## Errata

**DLP® Products Advisory for the DLPR410 and DLPR910 Devices (英語)**

AMD Xilinx は、以下のテキサス・インスツルメンツのデバイスのベース・デバイスとして使用される XCF16P 構成 PROM の製造を停止しました。2510442-0005、DLPR410YVA、DLPR410AYVA、DLPR410BYVA、DLPR910YVA、DLPR910AYVA。このドキュメントでは、テキサス・インスツルメンツの製品設計の更新とサポートについて詳しく説明します。

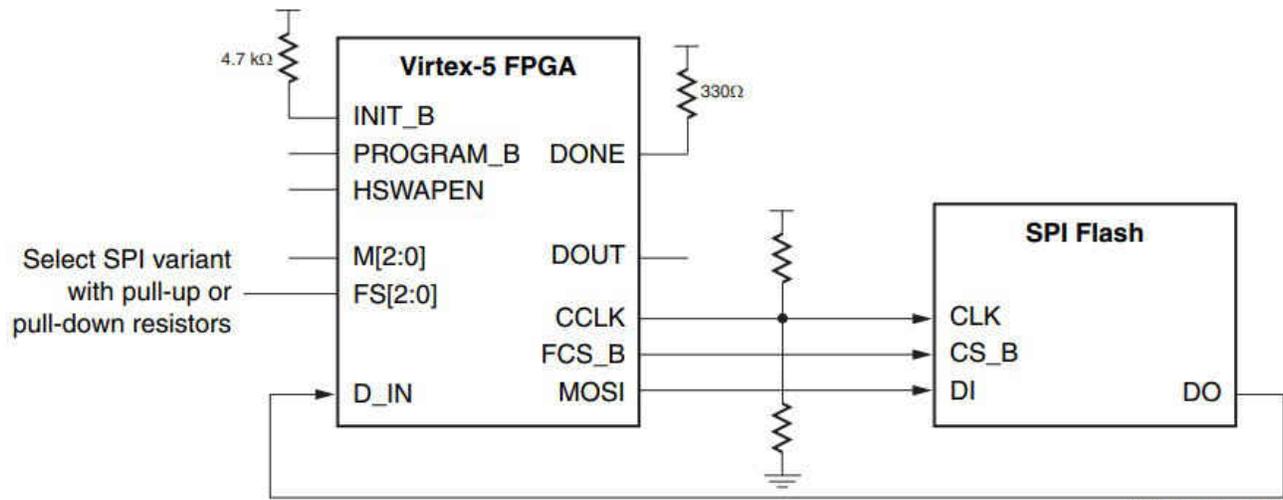
DLPC910 および DLPC410 コントローラは、以下の図に示す接続を使用して SPI フラッシュに接続する必要があります。

Virtex 5 JTAG インターフェイス経由でプログラミングできるように、SPI フラッシュ書き込み保護 (WP#) を High にプルアップする必要があります。SPI フラッシュが DLPC410 コントローラおよび DLPC910 コントローラとのシリアル通信を一時停止しないように、SPI フラッシュ・リセット (RESET#) またはホールド (HOLD#) を High にプルアップする必要があります。

FCS\_B = DLPC910 コントローラと DLPC410 コントローラのピン AA10

MOSI = DLPC910 コントローラと DLPC410 コントローラのピン AA9

CCLK = DLPC910 コントローラと DLPC410 コントローラのピン J10

D\_IN = DLPC910 コントローラと DLPC410 コントローラのピン K11
